ILUSTRE MUNICIPALIDAD DE CONCHALI
DIRECCION DE OBRAS MUNICIPALES
DEPARTAMENTO DE EDIFICACIÓN

OORD: N° 1602/441 /2018
ANT.: ING. DOM N° 257/ 2017.
MAT.: REMITE RECHAZO DE SOLICITUD
REGULARIZACION POR LEY 20.898.
UBICACIÓN: **UNO PONIENTE N°4172**
ROL: **6226-40**

INFORME DE VISITA (INTERNO)

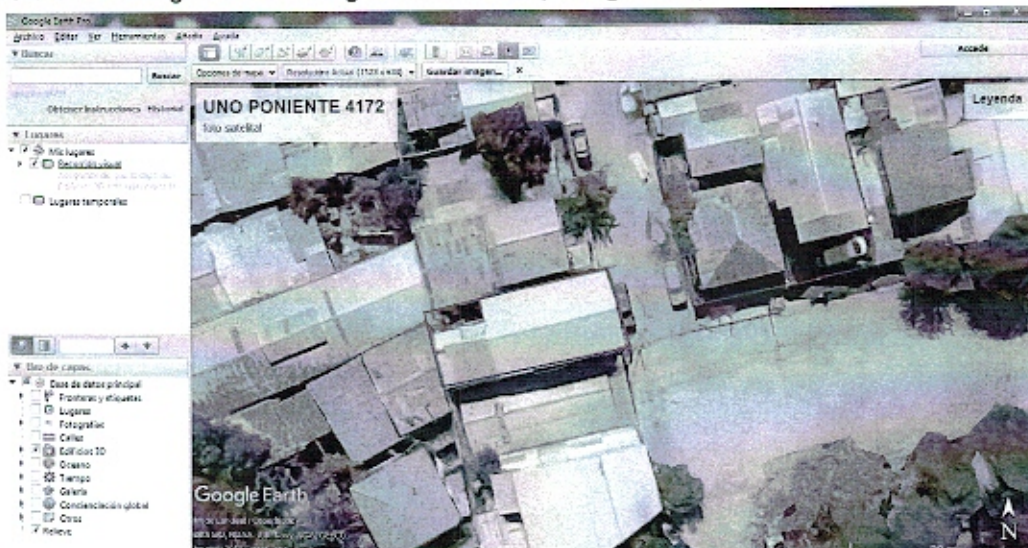
- La Georreferencia observada en Google Earth (**Fotografía 1**) presenta diferencias con lo declarado en los planos presentados en expediente, diferencias que son corroboradas con la referencia fotográfica de Google Street View. (**Fotografía 2**).

Fotografía 1. Se aprecian diferencias entre lo declarado en planimetría (recuadro de superficies) con lo visto en planta en Google Earth.

Fotografía 2. Corroboración de diferencias entre lo declarado en planimetría y la fachada vista en Google Street View.

Fotografía 1. Vista fachada y deslinde sur.

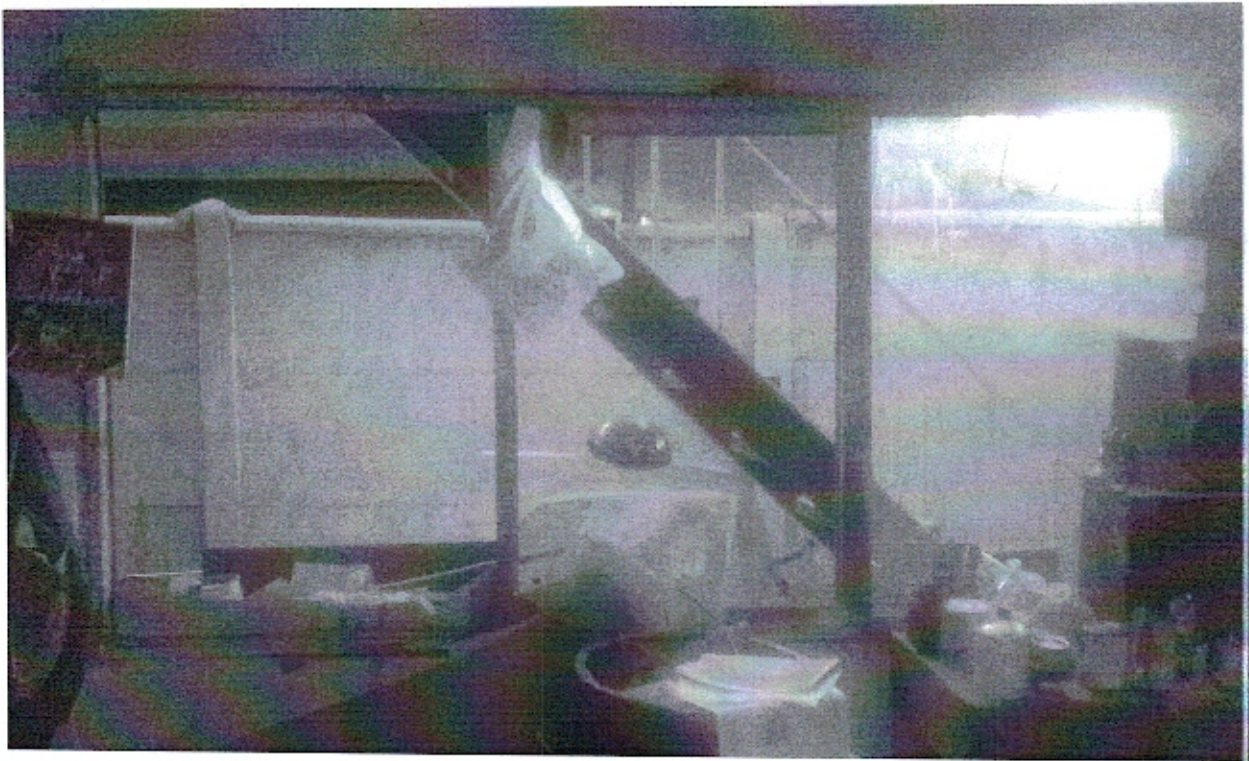
- La propiedad presenta un balcón en su fachada no declarado en los planos presentados en el expediente. (**Fotografía 1,2**)
- Se observa que la propiedad presenta una superficie edificada no declarada en el patio en el segundo nivel (**Fotografías 4,5**).
- La superficie declarada como "patio techado", en realidad corresponde a superficie edificada (**Fotografía 6**).
- La escalera de acceso al segundo nivel no cumpliría con los requerimientos de seguridad establecidos en la OGUC. (**Fotografía 3**)
